Q15. フェーズドアレイ探触子の個々の素子について、超音波データの確認が可能か。確認が可能ならば、探触子の前側浮き上がりが発生して今回の事象に結び付いた事について、シミュレーションではなく超音波データに基づいて見解を示して欲しい。

Q16. UT に拠る板厚測定結果と破壊調査結果が、溶接の垂れ込み含めどの程度整合しているのか、同一断面を用いて見解を提示して欲しい。

図 1 その他度芯の B スコープ画像一覧

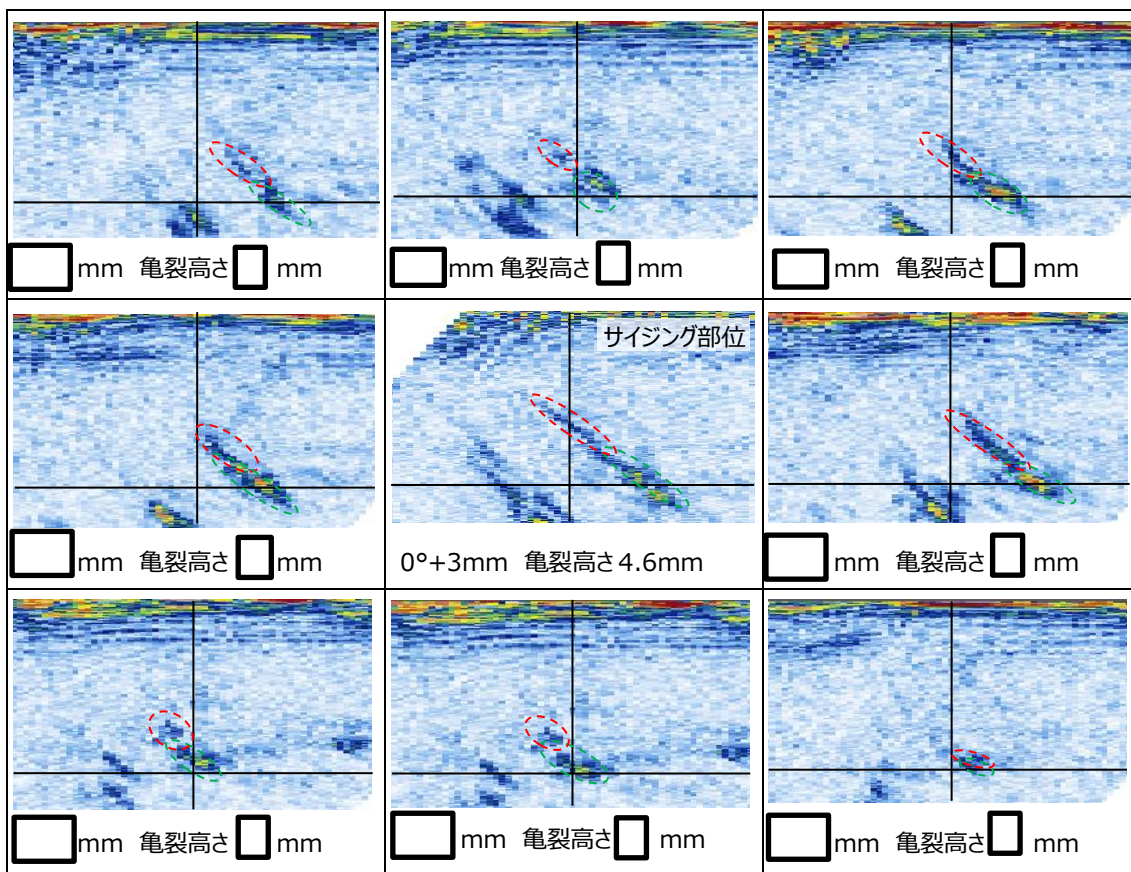
Q17. 欠陥が検出された 0°+3mm に対する B スコープ画像は資料で確認出来たので、他の方位の B スコープ画像も提示して欲しい。

図 1 に亀裂が検出された 0°+3mm を中心に、 mm 間隔で採取した mm から mm までの B スコープ画像を以下に示す。いずれの部位においても端部エコーを検出しており、B スコープ表示が管台側からエルボ側に斜めに伸びた様に表示されている。

図 1 想定状況のイメージ

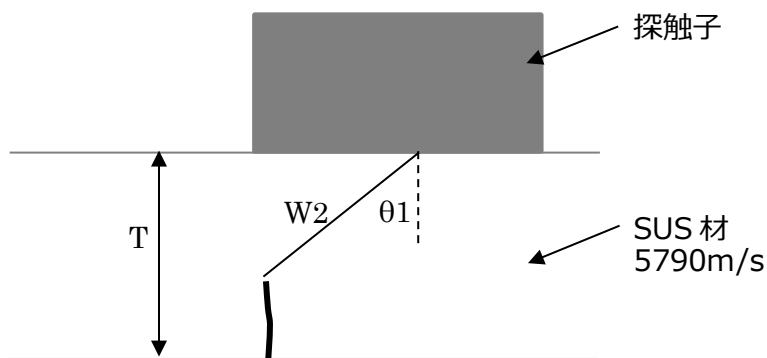
Q18. 外表面形状に抛り探触子が傾いた事で高さサイジングに与えた誤差を算出しているが、その計算過程を提示して欲しい。また、使用した値の由来（実機からの値、想定した値、等）も示して欲しい。

第二段階検査における亀裂高さ測定は以下の式に基づき実施している。

$$d = T - W2 \times \cos \theta1 = 14.0 - 13.3 \times \cos 45^\circ = 4.6 [mm]$$

入力	由来	数値
屈折角 $\theta 1$ [°]	探傷前の測定値	45
路程 $W2$ [mm]	実機の測定値	13.3
板厚 T [mm]	実機の測定値	14.0
SUS 配管の音速 [m/s]	書籍から値を引用	5790

切断調査の結果を受け、以下の計算結果に基づき第二段階検査との差異mmとした。
